伊方発電所 3 号炉
使用済燃料乾式貯蔵施設の設置に係る
設置許可基準規則への適合性について
(コメント回答)

令和 2 年 1 月 21 日
四国電力株式会社

1.1 コメント回答(コメント回答(コメントNo.10,11))

図 構造詳細

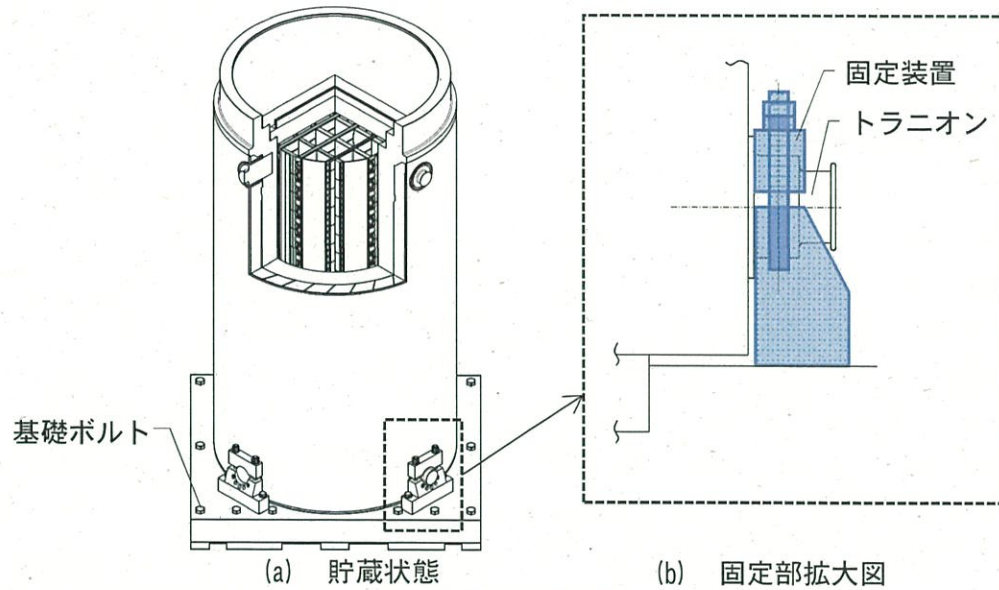
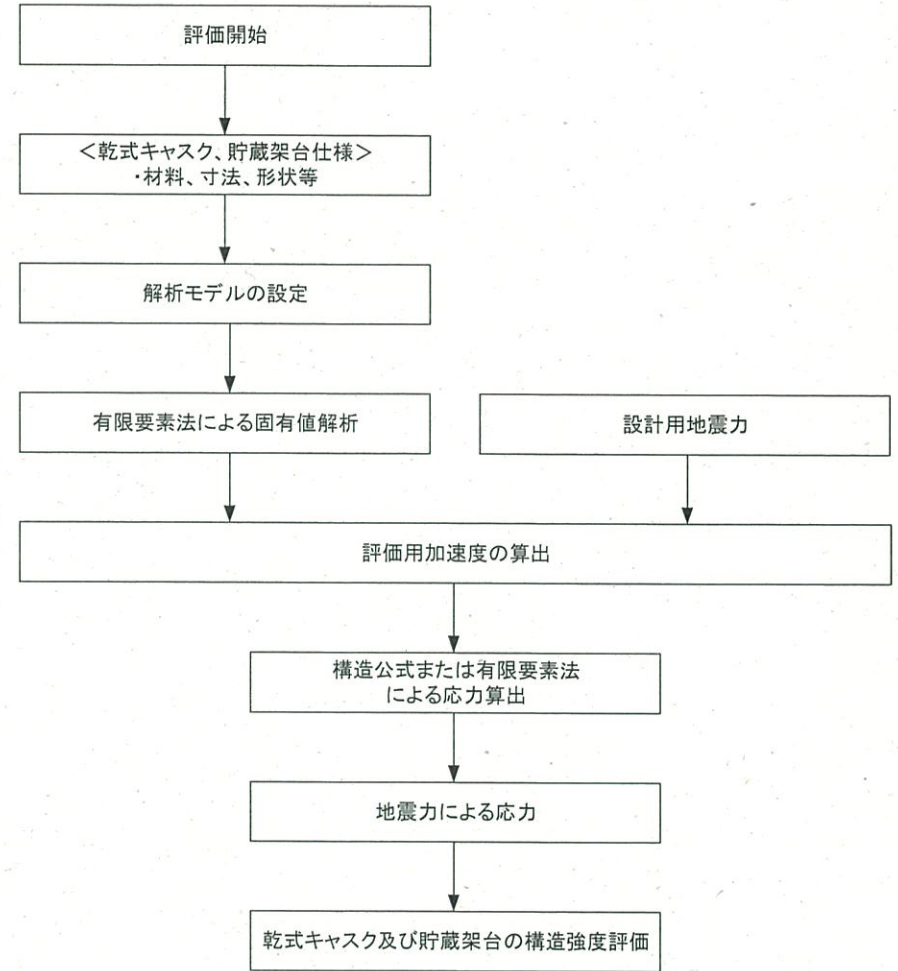
1.1 コメント回答(コメントNo.10,11)

- 申請当初においては、カップホルダ方式、トラニオン固定方式といったいずれも耐震性を有する定置方法のうち、管理の容易さといった観点から、カップホルダ方式を選定していた。(下図参照)
- カップホルダ方式の耐震性は、加振試験で検証しているものの、荷重の算定方法等について従来の評価手法が適用できず、従来の耐震設計と異なる手法が含まれており、保守性を定量的に示すには、更なるデータの蓄積等が必要と判断した。
- 以上を踏まえ、定置方法を従来の評価手法が適用できるトラニオン固定方式に設計を変更することとした。
- 次頁以降、変更後のトラニオン固定方式に対する設置許可基準規則第4条への適合性についてご説明する。
- なお、カップホルダ方式についても、引き続きデータの蓄積等を進め、適合性の定量的な説明が可能と判断した際には、改めて手続きのうえ説明させていただきたい。

カップホルダ方式(変更前)	トラニオン固定方式(変更後)

<p>貯蔵架台に乾式キャスク底部と嵌め合う凹部を設けることで、固定せず乾式キャスクが転倒しない構造</p>	<p>乾式キャスクを貯蔵架台および基礎に支持構造物を用いて固定する構造</p>

- ・貯蔵架台に固定した状態の乾式キャスクに対して固有値解析を実施する。
- ・固有値解析結果から、評価用加速度を算出し、応力を評価する。
- ・以上の耐震評価方法は、**従来より実績のある評価手法**であることから、詳細な評価結果は、工事計画認可申請書でお示しする。
